zum Planfeststellungsverfahren nach § 18 Allgemeines Eisenbahngesetz (AEG) für den 3-gleisigen Ausbau der Strecke „ABS 46/2 Grenze D/NL – Emmerich - Oberhausen“, Planfeststellungsabschnitt (PFA) 3.4 Emmerich - Hüthum

## 1. Deckblattverfahren

Ausschnitt DGK 5

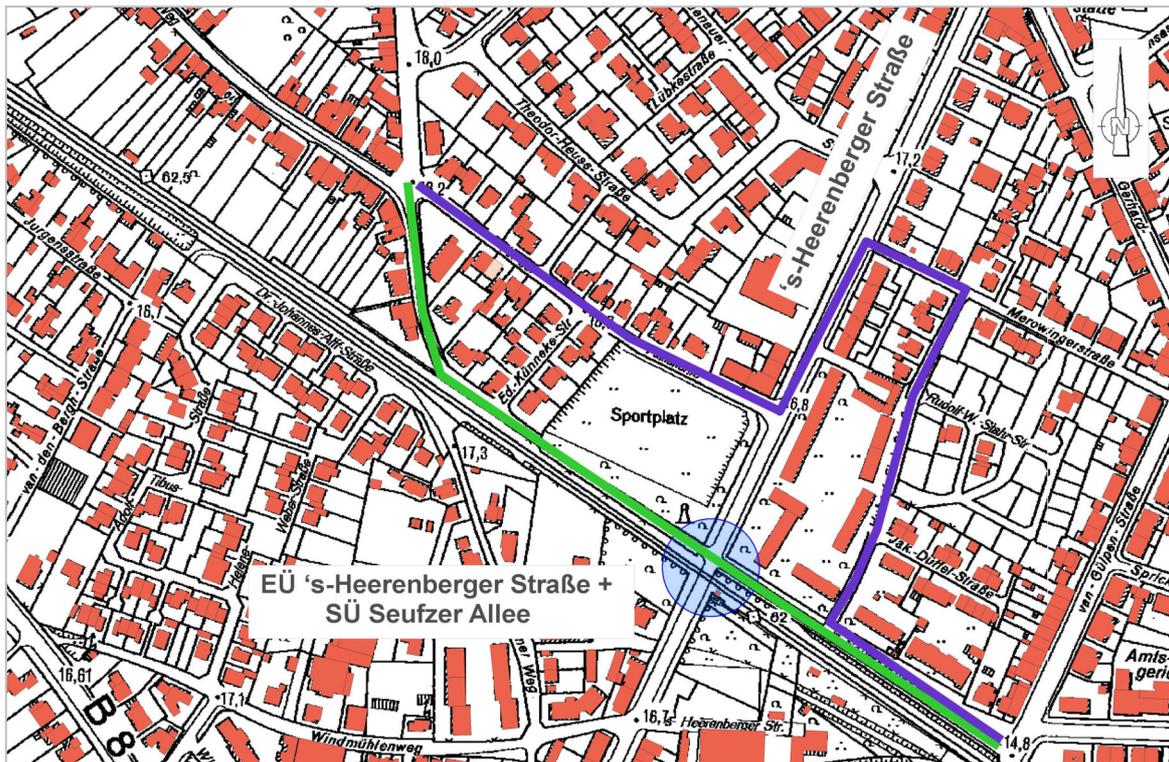
Durch den nun geplanten Wegfall der Überführung der Seufzer Allee müssen auch Radfahrer und Fußgänger den unten skizzierten Umweg in Kauf nehmen. Dies entspricht nicht den Bestrebungen der Stadt für eine Fußgänger- und Fahrradfreundliche Stadt.

Es wird nach wie vor gefordert, die BÜ `s-Heerenberger Straße mit einer kreuzungsbedingten Überführung der Seufzer Allee zu planen. Zumindest für den Rad- und Fußverkehr sollte hier eine entsprechende Überwegung geschaffen werden, da die Umwege ohne Überführung unverhältnismäßig lang werden.
